АПУ2-126-1В,2В-03-АР

Многоэтажный жилой дом с нежилыми помещениями, пристроенными магазинами, подземной автостоянкой в границах улиц 8 Марта– Авиационной– Союзной в Чкаловском районе г. Екатеринбурга

Жилой дом 1В.
Подземная автостоянка 2В.
Пусковой комплекс 3

Отделочный план 1 этажа на
отм.+5,500; +6,000

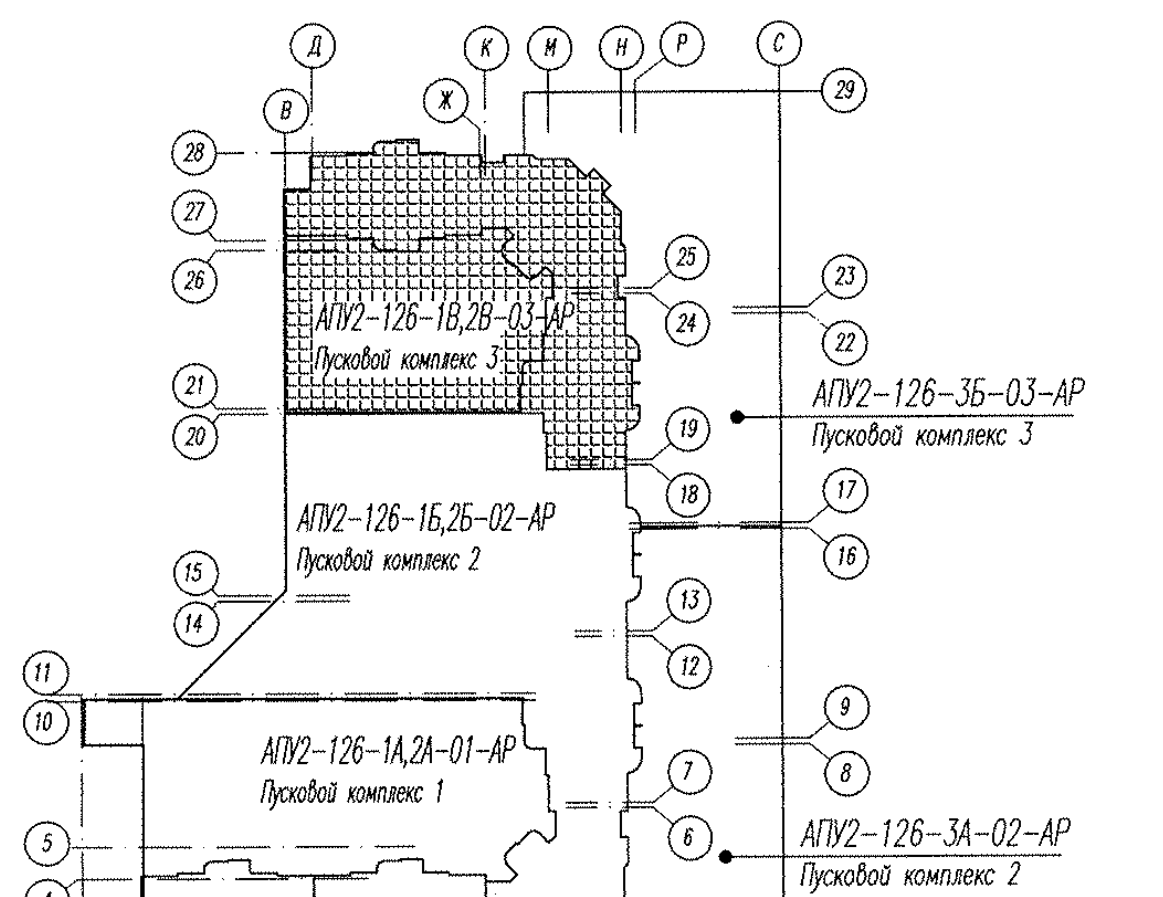
4. Утепление стен тамбуров см.узел 10, лист 50. Перекрытие тамбуров входа подшить снизу минплитой, плотность 45кг/м3 (см. лист 52), с последующей зашивкой листами ГВЛ толщиной 12мм в 1 слой по каркасу ТИГИ KNAUF. Перекрытия электрощитовой подшить снизу минплитой, плотностью 45 кг/м3 толщиной 100 мм, с последующей зашивкой листами ГВЛ толщиной 12мм в 1 слой по каркасу ТИГИ KNAUF. Перекрытия помещений уборочного инвентаря подшить снизу минплитой, плотность 45 кг/м3 толщиной 200 мм , с последующей зашивкой листами ГВЛ толщиной 12мм в 2 слоя по каркасу ТИГИ KNAUF. Элементы утепления тамбуров учтены в спецификации элементов утепления внутренних стен и перекрытий, элементов исполнения ниш этажных и квартирных щитков, зашивки коммуникаций на листе ~~55~~ 54а

6. Ниши для этажных электрощитков выполнить в перегородках из силикатного кирпича производства SiMat, а квартирных – из ГВЛ толщиной 12мм в 1 слой по каркасу KNAUF, схемы см. лист 35. ~~Установить щит этажный ЭЩ-1. Щитки этажные ЭЩ-1 учтены в спецификации элементов заполнения оконных и дверных проемов. лист 59.~~

7. Схемы расположения элементов лоджий Л1...Л15 см. листы 46,47.
8. В указанном месте стояки ВК на 1 этаже зашить листами ГВЛ по каркасу ТИГИ KNAUF с устройством отверстия 300х400(h), низ на высоте 900 мм от пола (уточнить по месту) с последующей установкой люка ЛКМ1. Люки ЛКМ1 учтены в спецификации элементов заполнения ~~оконных и~~ дверных проемов на листе 59.

9. Стояки коммуникаций ОВ в общих коридорах зашить листами ГВЛ толщиной 12мм в 2 слоя по каркасу ТИГИ KNAUF с последующей установкой ~~ЩЭ2~~ ЩЭ-1, см. лист 60. Этажные щиты ~~ЩЭ2~~ ЩЭ-1 учтены в спецификации элементов заполнения ~~оконных и~~ дверных проемов, лист 59.

10. Стояки ВК зашить листами ГВЛ в 2 слоя по каркасу ТИГИ KNAUF с устройством на 1 этаже отверстия ~~980х1600(h)~~ 890х1610(h), низ на высоте 300 мм от пола (уточнить по месту) с последующей установкой щита этажного ~~ЩЭ2~~ ЩЭ-1. Щитки ~~ЩЭ2~~ ЩЭ-1 учтены в спецификации элементов заполнения ~~оконных и~~ дверных проемов на листе 59.

12. Крыльца и пандусы облицевать тротуарной плиткой по узлам 30, 31 на листе 26.
13. Ограждения крылец и внутренних лестниц холлов см. лист 61.
14. Внутренние лестницы облицевать бетонными проступями. Ограждения внутренних лестниц и облицовка учтены в спецификации элементов внутренних лестниц на листе ~~55~~ 22.
